*
*
*
* Software Release V 2.4
*
*
*
* UNIVERSAL PROGRAMMIER MODUL
*
* U P M
*
* August 1989
*

UPM UNIVERSAL PROGRAMMIERMODUL, FIRMWARE RELEASE V 2.40

Diese Release Note enthält eine Beschreibung aller Änderungen bzw. Ergänzungen zur UPM Modulfirmware ab Version V 2.3. Funktionen aus früheren Softwareversionen sind im Anhang dieser Beschreibung zusammengefaßt. Eine Beschreibung der Grundbedienung des UPM Moduls ist im Handbuch für das UPM Modul EPP-5010-01 enthalten.

Abbildung 2: Modifikation bei UPM-B Modulen, Seriennummern bis 9735100
(Bestückungsseite)

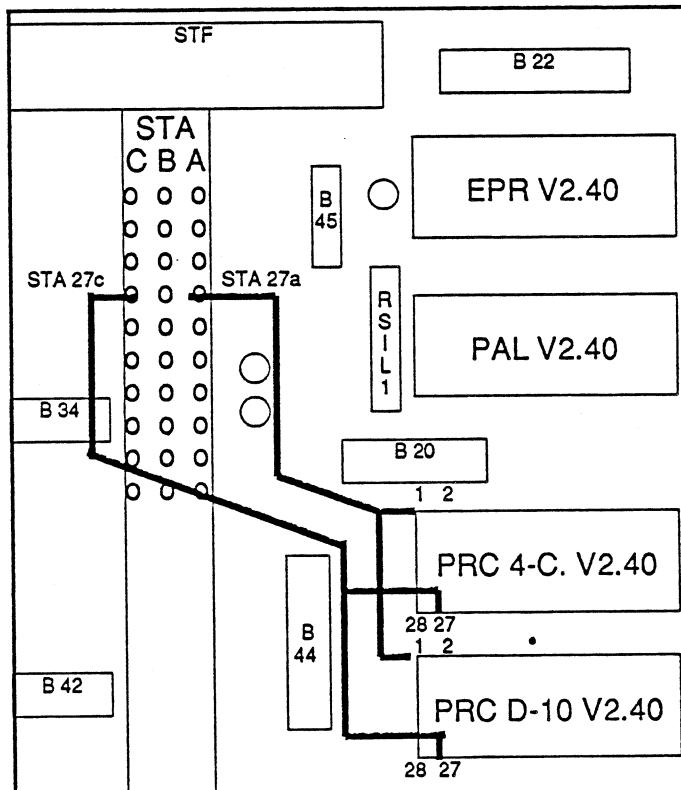
UPM-B Module mit Seriennummer bis 9735100:

connect:

STA 27a to PRC 4-C pin 1
to PRC D-10pin 1

STA 27c to PRC 4-C pin 27
to PRC D-10pin 27

Abbildung 3: Modifikation bei UPM-C Modulen, Seriennummern bis 9735100
(Bestückungsseite)

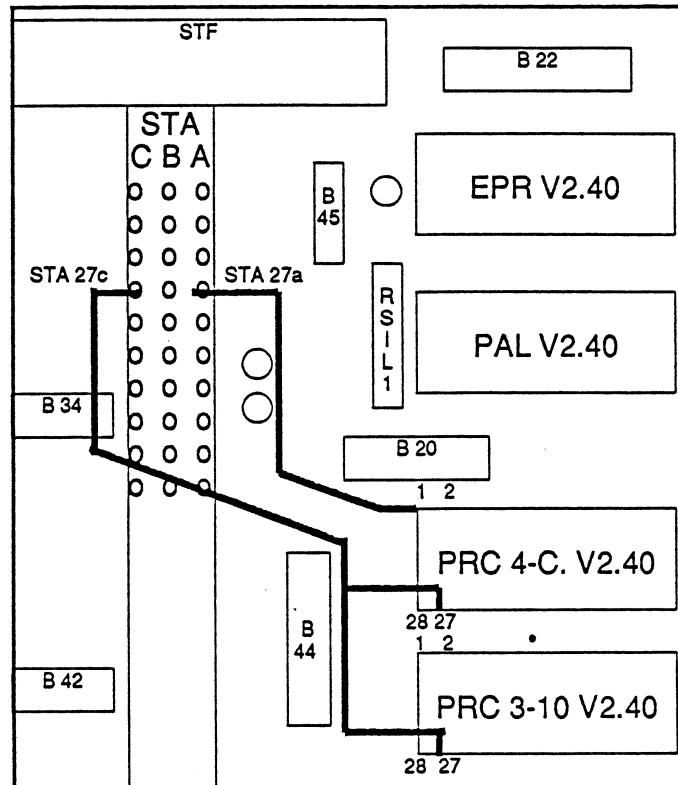
UPM-C Module mit Seriennummer bis 9735100

connect:

STA 27a to PRC 4-C pin 1

STA 27c to PRC 4-C pin 27
to PRC 3-10pin 27

Pin 1 and 27 must be isolated from the socket.

Abbildung 4: Hardwaremodifikation UPM-B und UPM-C Module mit Seriennummern > 9735100 (Lötseite)

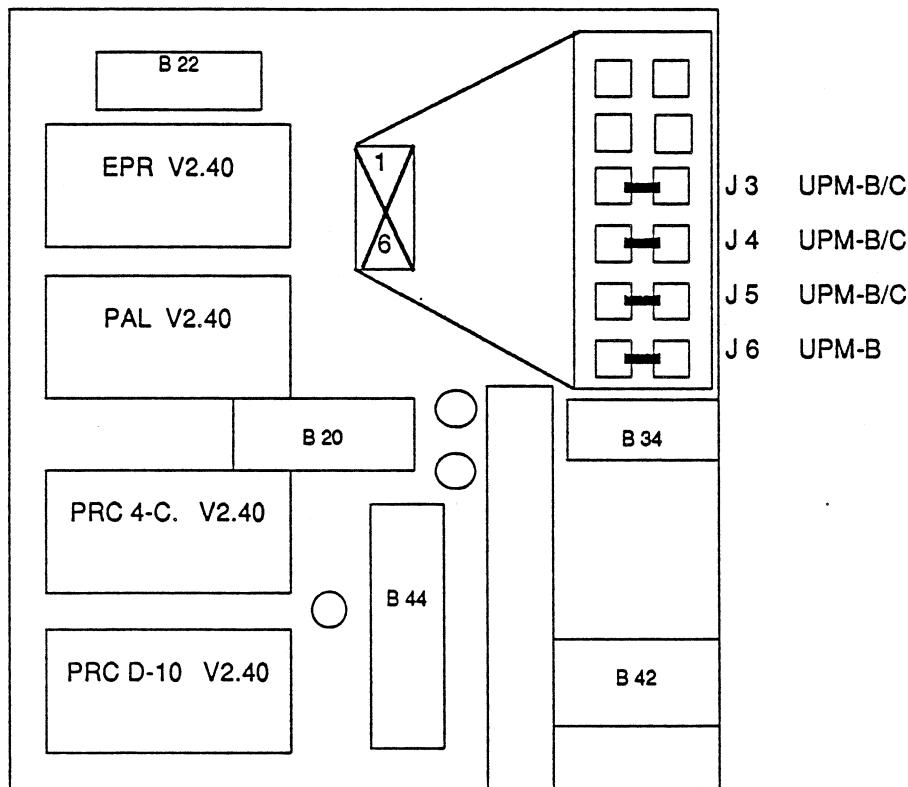
UPM-B und UPM-C Module mit Seriennummer
> 9735100

Bei diesen Modulen befindet sich auf der Lötseite der unteren Modulplatine an der auf Abbildung 4 mit X gekennzeichneten Stelle ein Jumperfeld. Stellen Sie sicher, daß die Jumper wie folgt gesetzt sind:

J1	J2	J3	J4	J5	J6
UPM/B	-	-	X	X	X	X
UPM/C	-	-	X	X	X	-
